**SUPPRESSION DE LA TRANCHEE COUVERTE FERROVIAIRE
AU DROIT DU QUAI HAUT JACQUES ANQUETIL (OUVRAGES M A Q)
ET REORGANISATION DES VOIRIES
ENTRE LES PONTS MATHILDE ET CORNEILLE**

DOSSIER D'ETUDE D'IMPACT

MAITRISE D'OUVRAGE : METROPOLE ROUEN NORMANDIE et SNCF RESEAU

Mémoire en réponse suite à l'avis de l'Autorité environnementale n°2019-112

Illustration 1 : Tronçons routiers étudiés

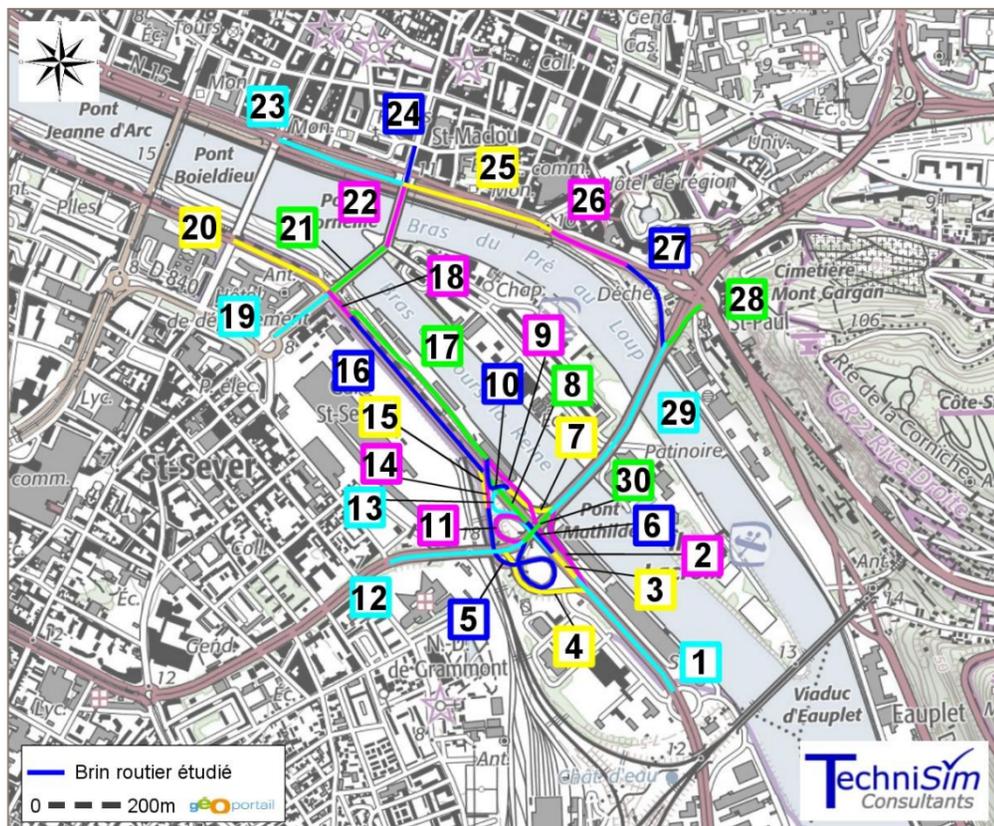
- > D'analyser, à un horizon éloigné, l'effet de redistribution des trafics routiers du fait de la réduction des voies (de 2x3 voies à 2 voies), ainsi que l'évolution du trafic ferroviaire en lien avec les perspectives de développement de l'activité du grand port maritime de Rouen ;
- > D'améliorer la dimension écologique des aménagements d'insertion paysagère, en évitant le recours aux espèces ornementales plantées sur les aménagements de berges déjà réalisés en aval, et en privilégiant les essences régionales ;
- > De préciser le dispositif de suivi des bruits de chantier qui sera mis en place ;
- > De fournir une estimation des émissions atmosphériques du chantier et de présenter les avantages et nuisances comparés du concassage sur place avec d'éventuelles options alternatives analysées.

Pour l'état futur (horizon proche de 2020, avec et sans projet), le trafic pris en compte est identique à celui de la situation existante lors des comptages.

En effet, le projet n'a pas pour objectif de modifier les fonctionnalités actuelles de circulation. Chaque mouvement existant étant restitué sans allongement de parcours, il n'y a pas de justification à ce que les flux de circulation soient modifiés, au moins sur le court terme.

De plus, le pas de temps très court (environ 2 ans) entre la situation actuelle et celle, avec ou sans projet, ne permet pas d'enregistrer une modification significative du trafic.

Illustration 7 : Flux de trafic à l'heure de pointe du matin et du soir

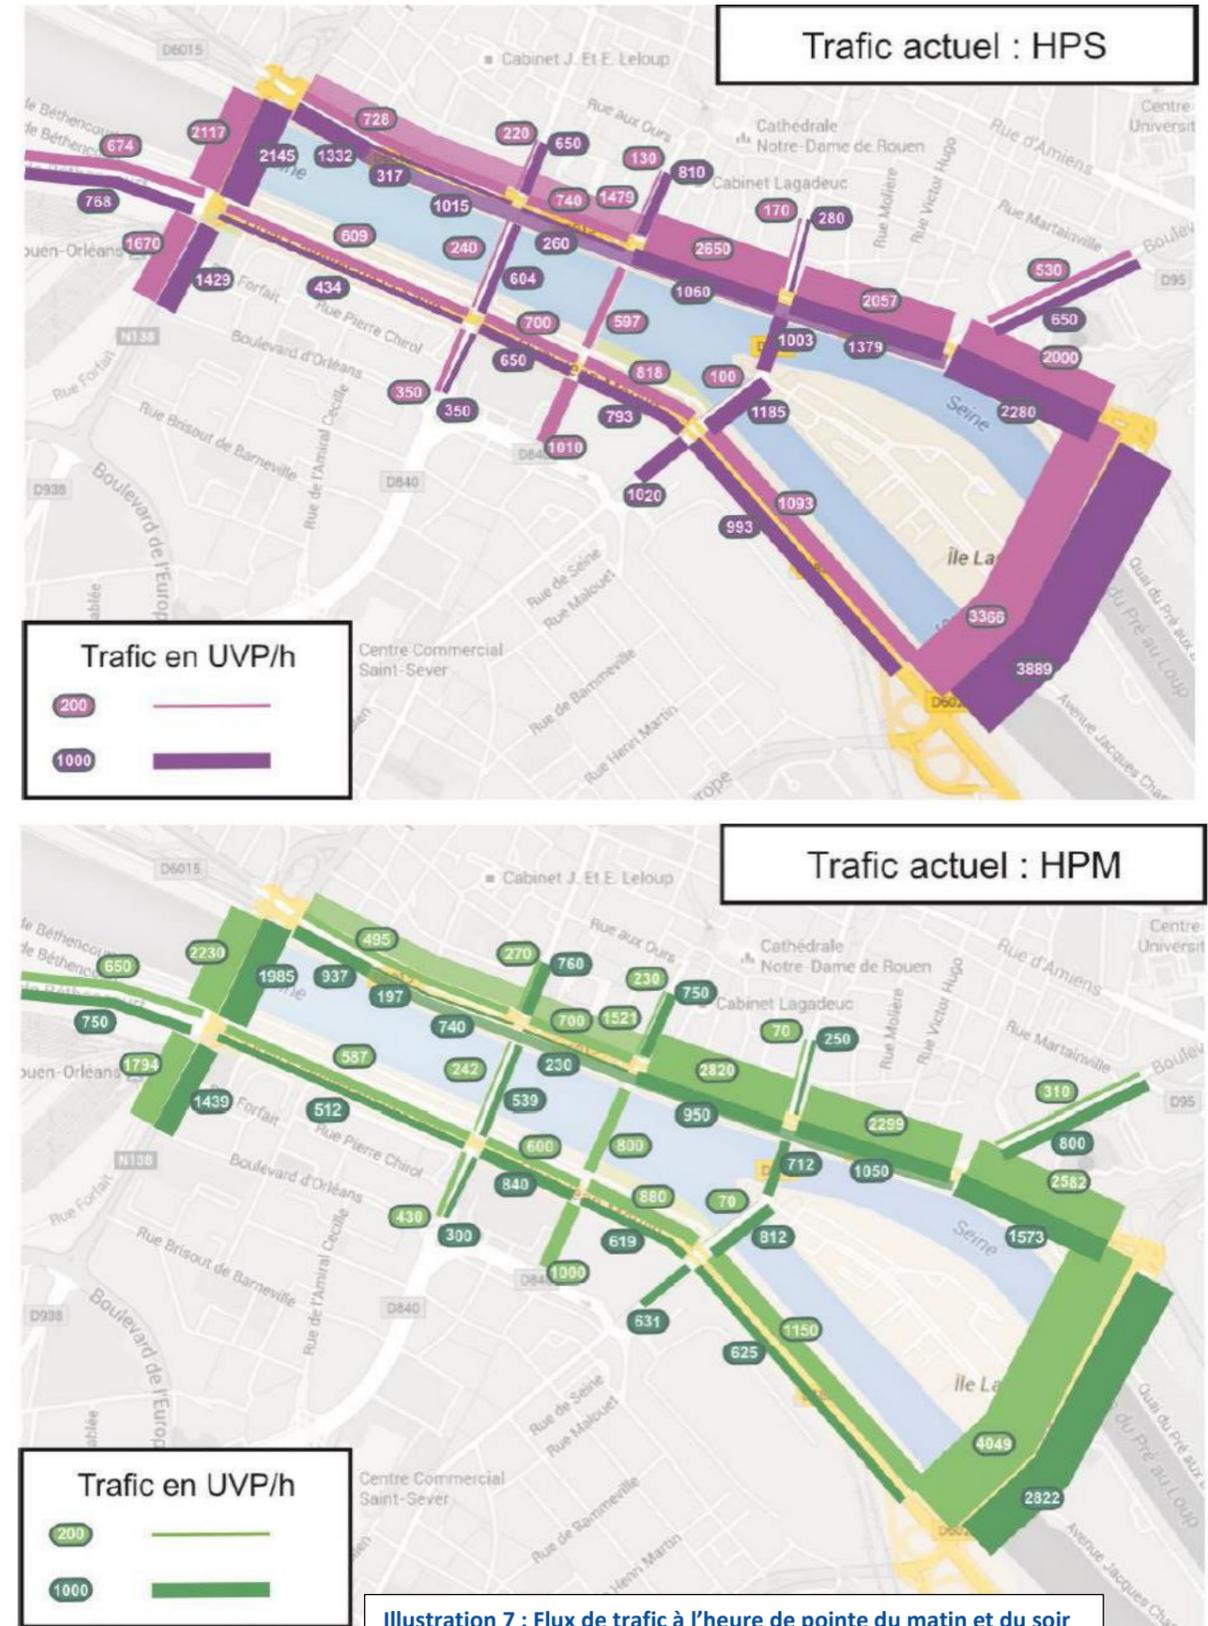
Trafic ferroviaire	<ul style="list-style-type: none"> - Absence d'analyse de l'évolution du trafic <ul style="list-style-type: none"> → Proposer une analyse de l'évolution du trafic ferroviaire en lien avec les perspectives de développement de l'activité du grand port maritime de Rouen
Bruit	<ul style="list-style-type: none"> - Absence d'évaluation des effets sur le bruit à plus long terme <ul style="list-style-type: none"> → Ré-estimer l'impact sur le bruit si données nouvelles sur l'évolution du trafic à long terme - Absence d'information sur l'impact du chantier, notamment des engins de concassage <ul style="list-style-type: none"> → Donner des précisions sur l'impact acoustique en phase travaux - Différences d'hypothèses dans les chiffres de trafic utilisés pour les simulations acoustiques <ul style="list-style-type: none"> → Mettre en cohérence l'étude acoustique et l'étude du volet sanitaire - Absence de données sur le suivi des bruits de chantier <ul style="list-style-type: none"> → Préciser le dispositif de suivi des bruits de chantier - Lisibilité des cartes <ul style="list-style-type: none"> → Améliorer la présentation des cartes

Illustration 13 : Echangeur entre les quais bas et le pont Mathilde

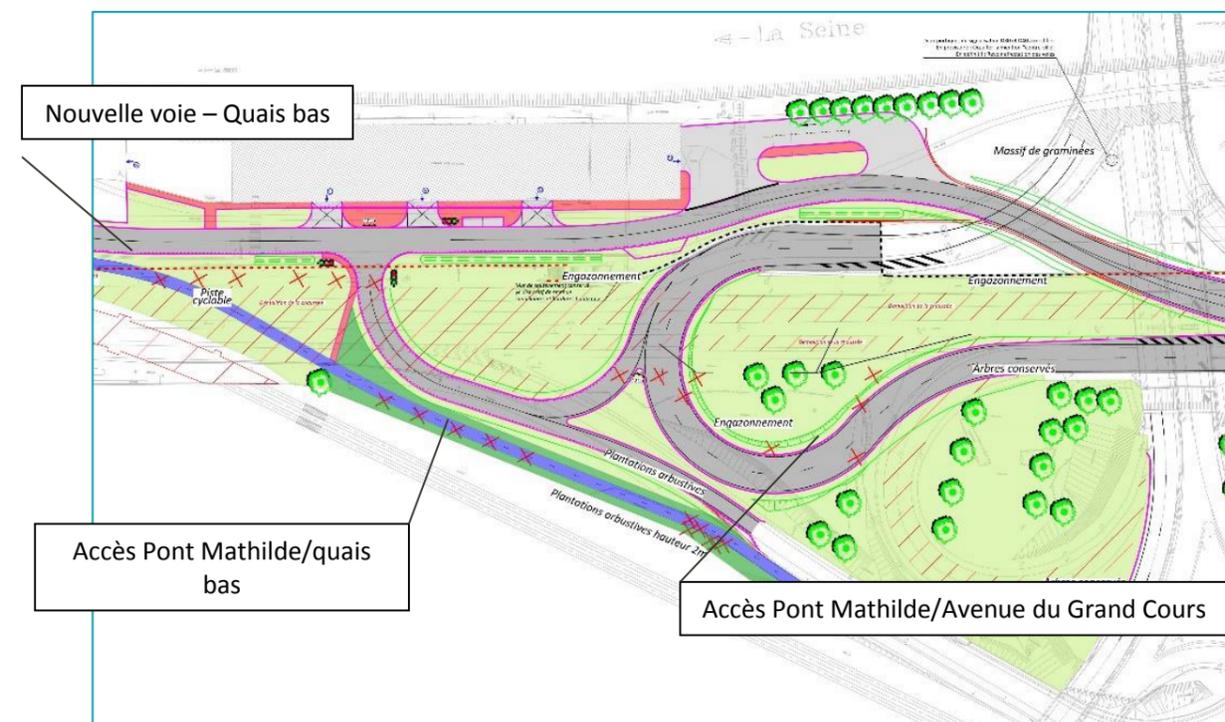
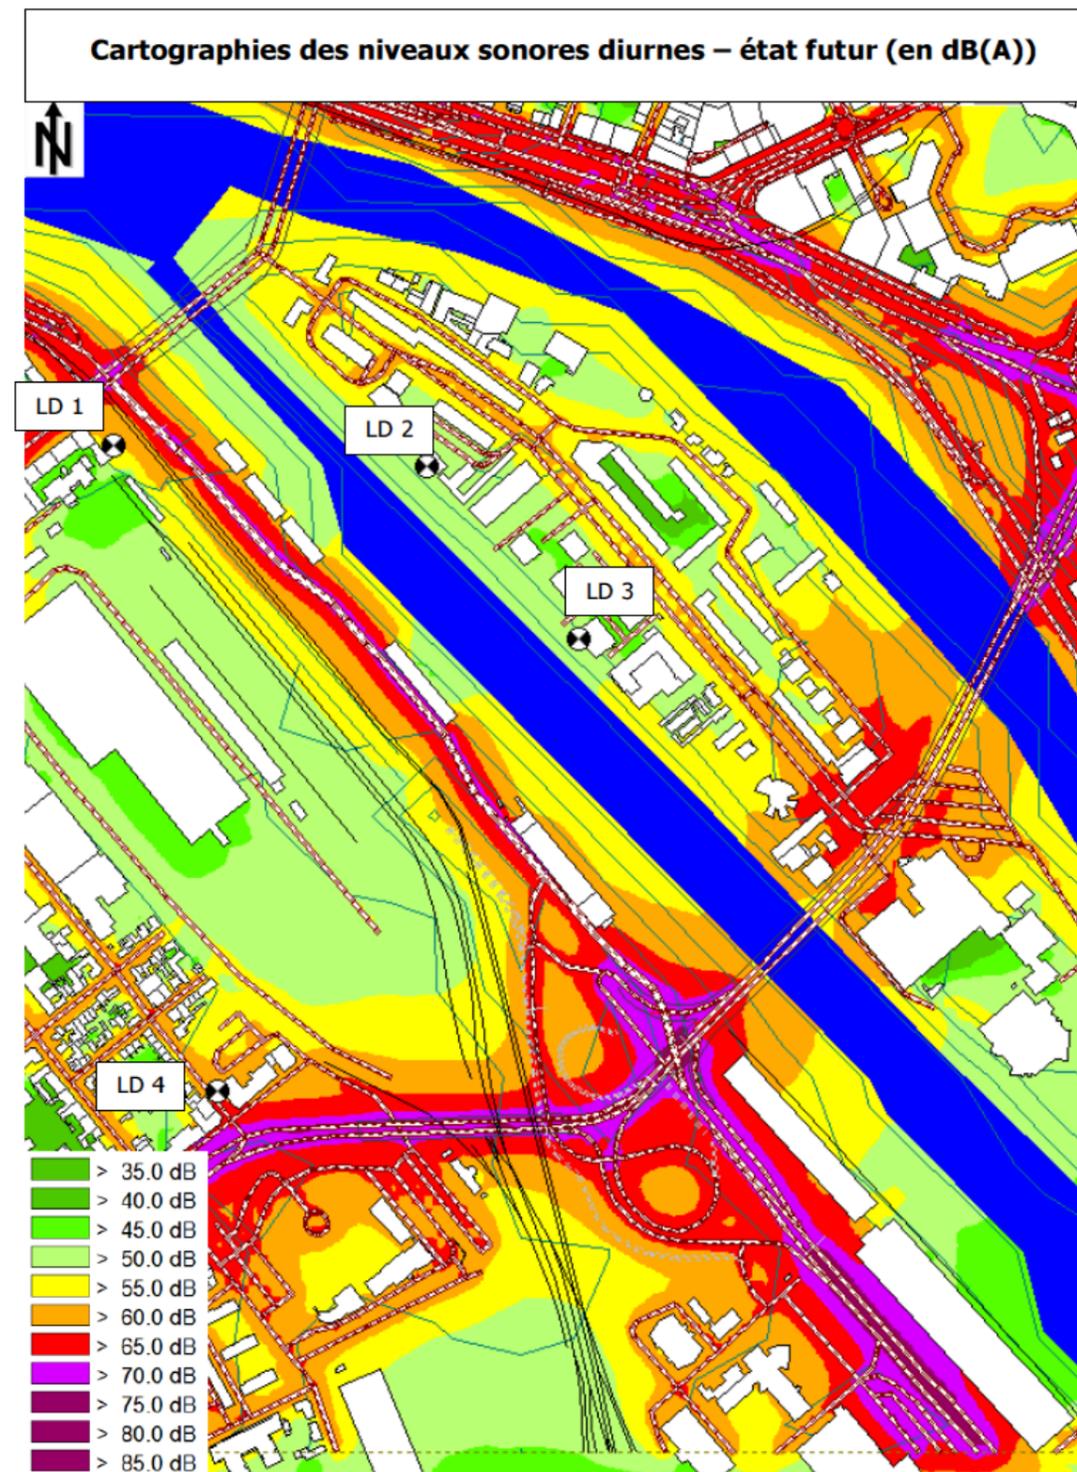
- > **La géométrie de la bretelle de sortie vers la RD 18E** : La sortie du pont Mathilde se fera avec un rayon de 50 m existant, suivi d'une courbe de rayon 25 m, conforme au rayon minimum préconisé par les référentiels (guide VSA Artères Urbaines 70 km/h).

- > **La sortie vers le quai Jacques Anquetil (nouvelle voirie)** : Rendue complexe du fait du dévers de la bretelle principale et de sa position en courbe, cette sortie sera réservée aux véhicules légers et interdite aux poids-lourds.

La vitesse sur la courbe de 25 m sera limitée à 30 km/h. Afin de renforcer l'alerte des usagers et de limiter la vitesse, il est proposé de compléter le dispositif de signalisation en implantant 2 panneaux spécifiques de limitation de vitesse et de virage dangereux avant la sortie.

Pour tenir compte des remarques de la DIR-NO, il est proposé d'augmenter à 1 m au lieu de 0,50 m la largeur de la bande dérasée de droite de la voie de déboitement en sortie.

La Métropole Rouen Normandie conserve donc la solution proposée dans l'étude d'impact car elle présente un caractère plus urbain et apporte une nette amélioration sur la fluidité du trafic. Si les études de détail ne permettent pas de résoudre les problèmes de sécurité évoqués par la DIR-NO pour les poids-lourds, alors le maintien de la bretelle escargot sera examiné.
